工程指示 / 要求簡箋(E.I.)

工程指示編號：EI / 1163 / 19

工程名稱：觀塘裕民坊

工程項目：幕牆 生窗玉(T1-T5)(7-50/F)

幕墙玉生产作业质量要求指导书

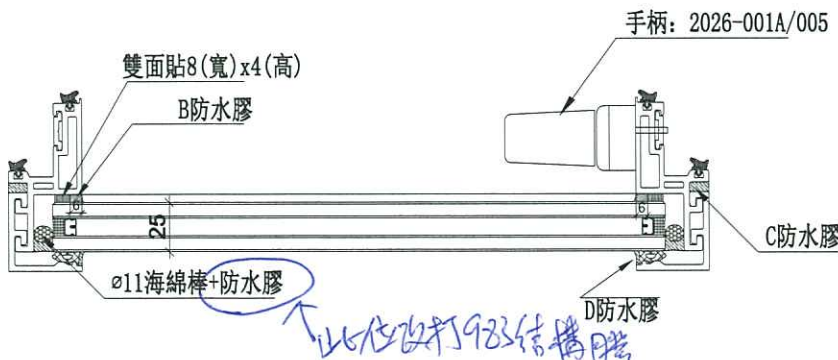
所有刮胶口位必须平滑美观

刀口未有補油
必須補油
